大飯発電所第3,4号機
火災感知器増設に係る
設計及び工事計画認可申請

コメント回答について

2022年3月
関西電力株式会社

V-2. 高天井エリアの火災感知器の設置方法(1/2)

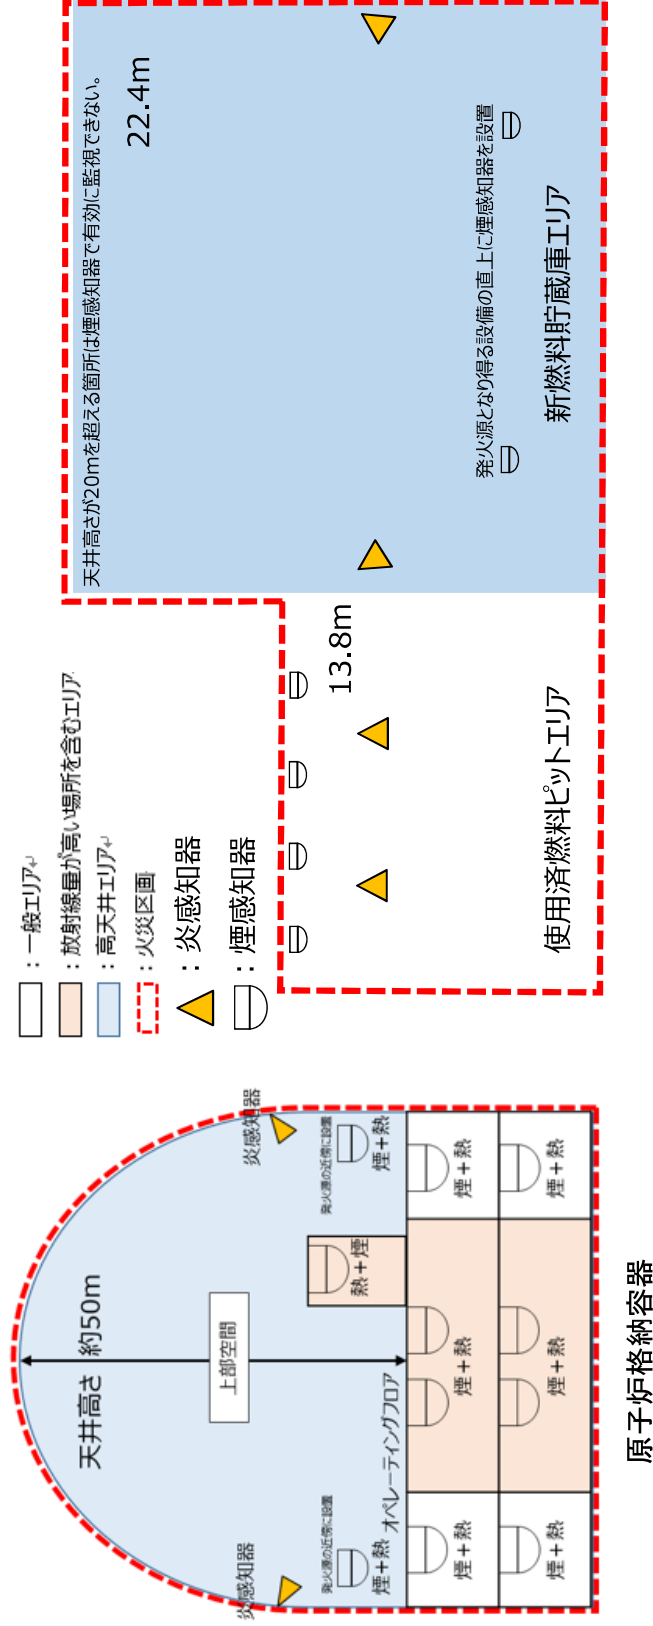
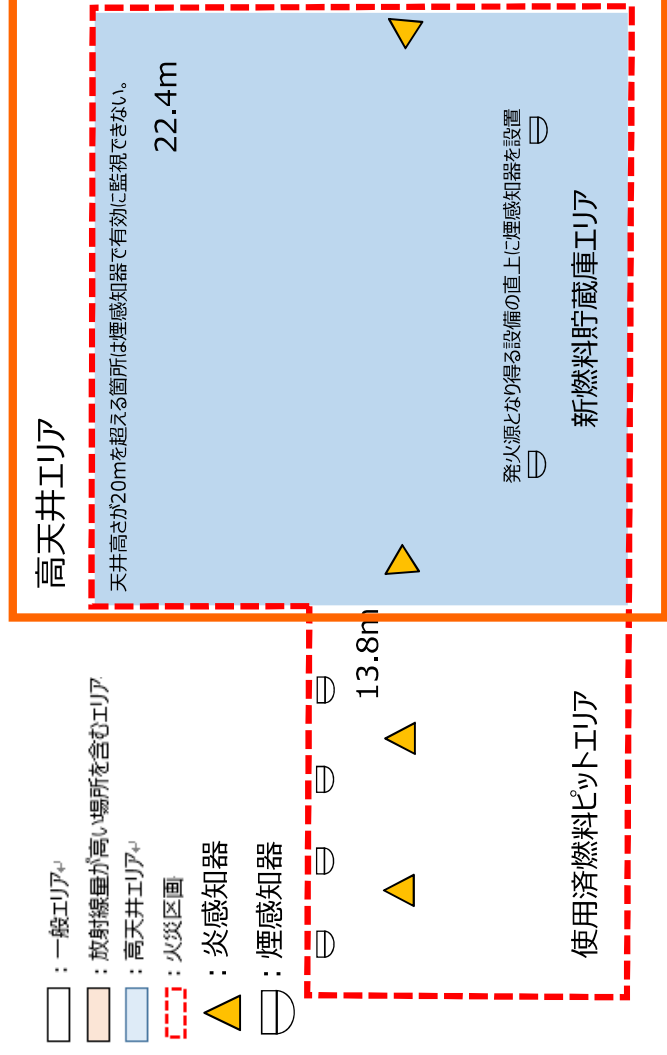
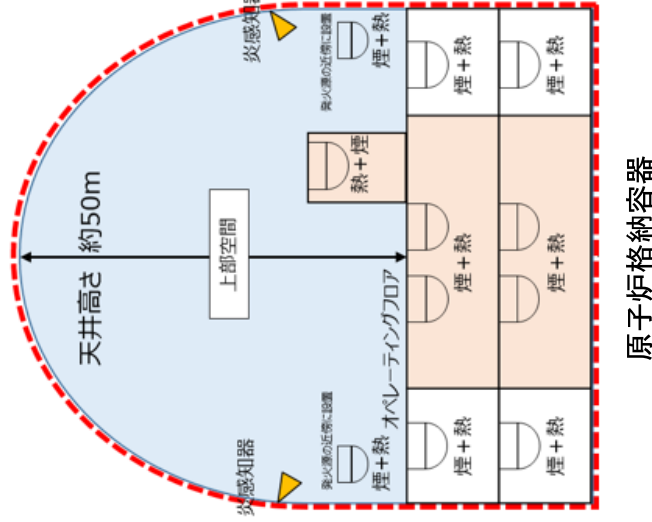
- 高天井エリアについても同様に、どのような理屈で保安水準②を達成できるのか説明を記載すること。

高天井エリア（原子炉格納容器内のオペレーティングフロア及び新燃料貯蔵庫）において、アナログ式の煙感知器又はアナログ式の熱感知器を発火源となり得る設備である電気盤の直上に設置することで、火災が発生した場合は火災感知器周辺を継続的に煙が通過すること及び火災感知器周辺の雰囲気温度が上昇することから、火災を早期に感知し、既工認から設計に変更のない消火要員による消火又は原子炉格納容器スプレイ設備による消火活動（原子炉格納容器内のオペレーティングフロアのみ）に繋げることで火災区画内に火災の影響を限定することができるため、保安水準②は確保できると評価する。

- 保安水準①「火災感知器を消防法施行規則どおりに設置した場合と同等水準で感知できるように設置することにより、対象エリアで発生する火災を早期に感知できること。」
⇒火災感知器を消防法施行規則どおりに設置した場合と同等水準で感知できる適切な方法及び設置箇所がエリア内にならないため、**保安水準①を満足するよう火災感知器を設置することは困難**である。
- 保安水準②「火災区域又は火災区画において、火災感知器を火災防護上重要な機器等に対する火災の影響を限定できるような適切な場所に設置することにより、対象エリアで発生する火災を早期に感知できること。」
⇒火災区画内の火災防護上重要な機器等に対する火災の影響を限定できるように、**アナログ式の煙感知器を発火源となり得る設備の直上に設置する設計とする。**
(詳細は「補足説明資料3-2及び3-9」を参照。)
